**DIRECTION GÉNÉRALE DE L'ÉVALUATION  
ENVIRONNEMENTALE ET STRATÉGIQUE**

**Rapport d'analyse environnementale  
pour le projet de poste Saint-Jean à 315-25 kV  
et de ligne d'alimentation à 315 kV  
sur le territoire de la ville de Dollard-Des Ormeaux  
par Hydro-Québec**

**Dossier 3211-11-115**

Le 9 décembre 2016

FIGURE 3 PLAN D'IMPLANTATION DU POSTE SAINT-JEAN À 315-25 kV

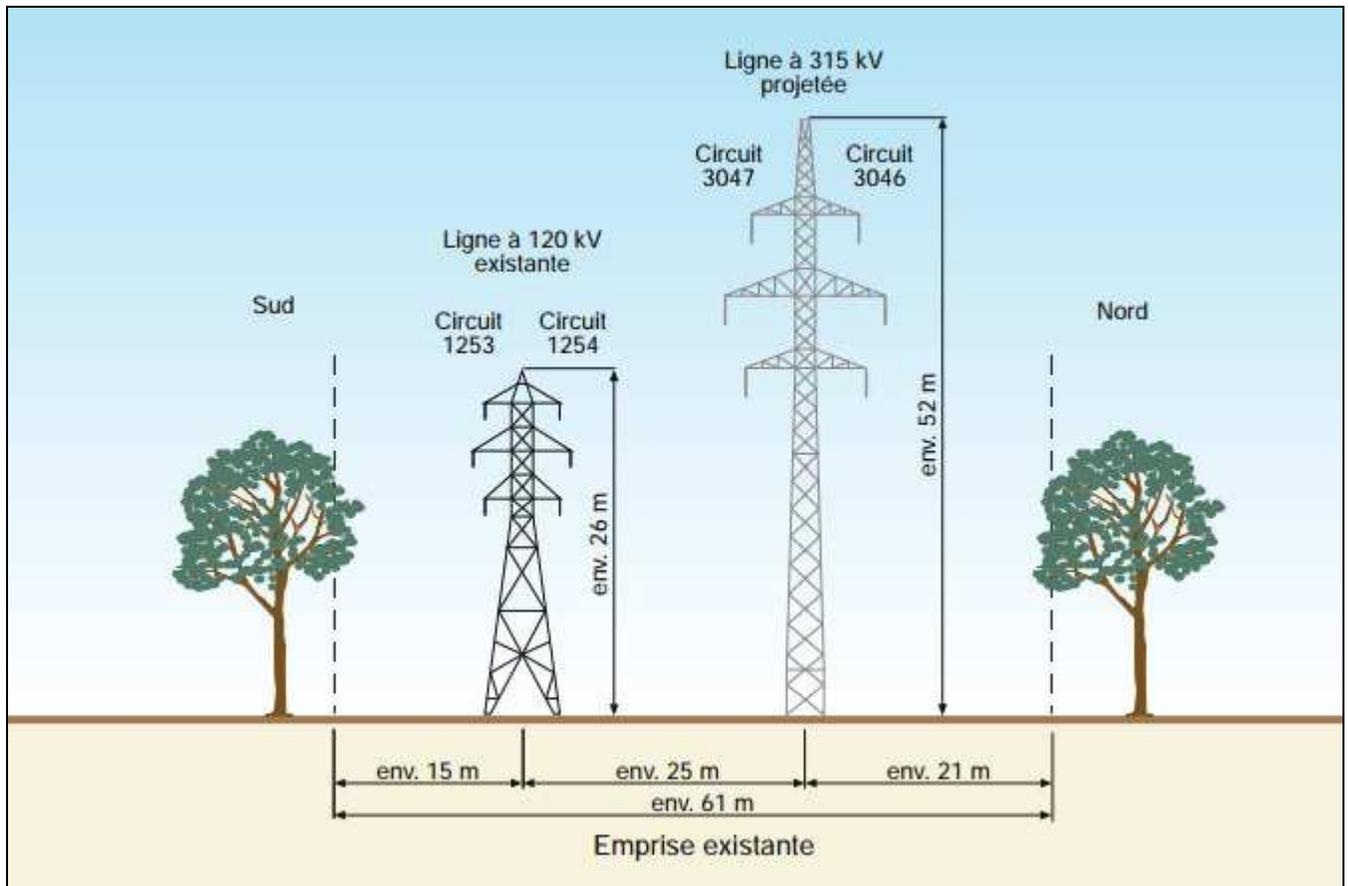
L'augmentation de la superficie du poste le rapprochera des propriétés résidentielles voisines de la rue des Pins situées à l'est. La distance passera de 50 m à 3 m. Ainsi, un impact marqué sur le paysage est à prévoir pour ces résidences. Selon Hydro-Québec, l'obligation de maintenir en exploitation le poste à 120 kV tout au long de la construction du nouveau poste à 315 kV limite les options de disposition des équipements et fait en sorte qu'il n'est pas envisageable de réduire davantage la superficie actuelle du poste.

Un aménagement paysager sera mis en place sur les côtés du poste faisant face aux boulevards De Salaberry et Saint-Jean, ainsi que le long de la clôture faisant face aux résidences de la rue des Pins (voir figure 3). Il permettra de limiter l'impact de la présence du poste dans le périmètre urbain, particulièrement du côté de l'emprise de la ligne et des résidences. Malgré cette mesure qui pourra créer un écran visuel en premier plan, les installations demeureront visibles à l'arrière-plan pour de nombreuses années. Par conséquent, l'impact résiduel sur le paysage est jugé d'importance moyenne par l'initiateur.

*Pour le poste, l'équipe d'analyse est d'avis que les mesures d'atténuation prévues par Hydro-Québec sont adéquates. Cependant, à l'instar du MSSS et du BAPE, elle est aussi d'avis que le projet amènera un rapprochement marqué des équipements du poste pour quelques résidences de la rue des Pins. Bien que des mesures d'atténuation soient prévues par l'initiateur, dont un mur de type architectural de 3 m de hauteur jumelé à une haie de cèdres, et que ces mesures ont été et seront discutées avec la Ville de Dollard-Des Ormeaux, l'équipe d'analyse est d'avis qu'il serait préférable que les riverains concernés soient également consultés sur les mesures d'atténuation à mettre en place. Ces aménagements devront être présentés dans un document synthèse qui devra être déposé au Ministère d'ici la fin de 2018. Ce rapport devra démontrer que les mesures retenues ont été élaborées de concert avec la Ville de Dollard-Des Ormeaux et les résidents concernés. Il devra également être déposé au comité de liaison.*

FIGURE 5 EMPLACEMENT DES 15 POINTS D'ÉVALUATION DU BRUIT INITIAL AUTOUR DU POSTE

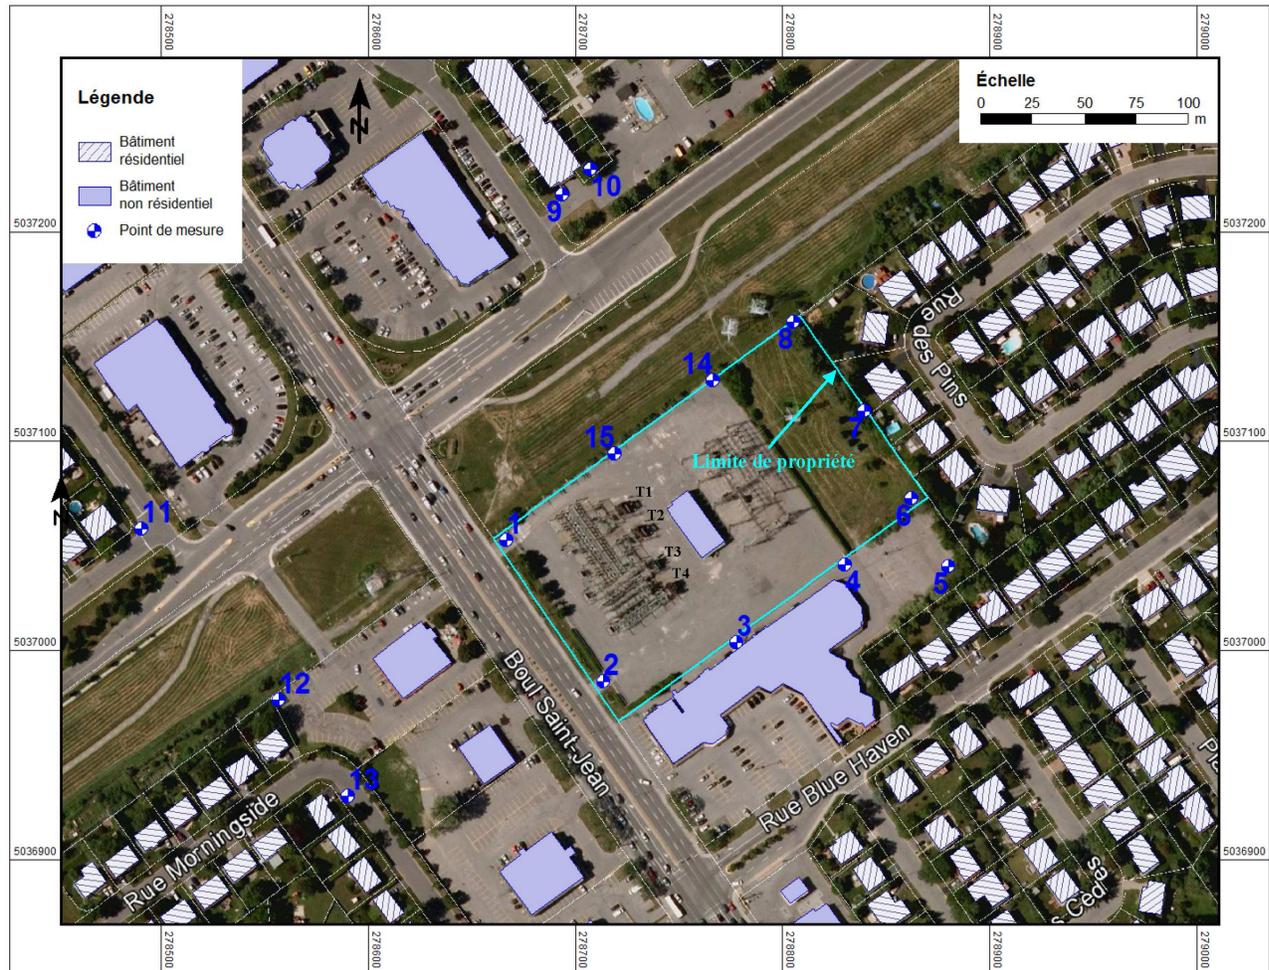
Selon la simulation sonore effectuée par Hydro-Québec, à l'étape initiale du projet (poste à 120 kV encore en fonction), les niveaux sonores produits par le poste projeté augmenteraient de 1 dB(A) à 5 dB(A) et excèderaient la limite de 46 dB(A) dans les arrière-cours des résidences situées à l'est du poste. Pour cette raison, Hydro-Québec a proposé des mesures d'atténuation particulières pour assurer la conformité acoustique du projet et atténuer l'impact sonore aux résidences entourant le poste. Plus particulièrement, l'initiateur a prévu implanter un mur acoustique de 5,5 m de hauteur entre le bâtiment existant et le nouveau bâtiment du poste, un mur acoustique de 6 m de hauteur à l'est du transformateur T14 et installer des couvertures acoustiques autour des transformateurs existants. Ces mesures permettraient au projet de respecter les balises du MDDELCC (voir tableau 1). Ce constat est confirmé par la DPQA dans son avis sur l'acceptabilité environnementale du projet qui mentionne que la mise en œuvre de mesures d'atténuation permettrait de réduire le bruit à un niveau inférieur ou au pire égal au

niveau sonore du poste actuel, peu importe la phase du projet. Selon la DPQA, il n'y a donc pas lieu de comparer ces valeurs à un certain critère.

Une fois les équipements actuels hors tension, même pour la configuration ultime du poste (avec quatre transformateurs de puissance à 315-25 kV), les niveaux sonores seront inférieurs à ceux mesurés actuellement (tableau 1). Le climat sonore devrait baisser de plus de 3 dB(A) pour les maisons les plus près du poste.

En résumé, lors de la phase initiale, les mesures d'atténuation feraient en sorte que le bruit produit par le poste n'augmenterait pas par rapport à la situation actuelle. L'impact résiduel sur le climat sonore serait donc nul. Lors de la phase ultime, la mise hors tension des transformateurs à 120-12 kV du poste existant aurait un impact positif car elle permettrait de réduire le niveau du bruit qui est causé par le poste.

Hydro-Québec procédera au suivi des niveaux sonores du futur poste lors des phases initiale et ultime du projet. Le programme de suivi visera notamment à évaluer la puissance acoustique des nouveaux transformateurs, à mesurer le bruit produit par le poste autour des installations d'Hydro-Québec et à comparer les niveaux mesurés à ceux de la simulation de la propagation sonore et aux critères de la réglementation municipale, de la Note d'instructions 98-01 sur le bruit du MDDELCC et de la norme d'Hydro-Québec TransÉnergie. L'effet des bruits d'impacts émis par les disjoncteurs et des bruits à caractère tonal pourra être évalué lors du programme de suivi. Les rapports de suivi seront transmis au MDDELCC. Selon la DPQA, le programme de suivi proposé par Hydro-Québec est adéquat.
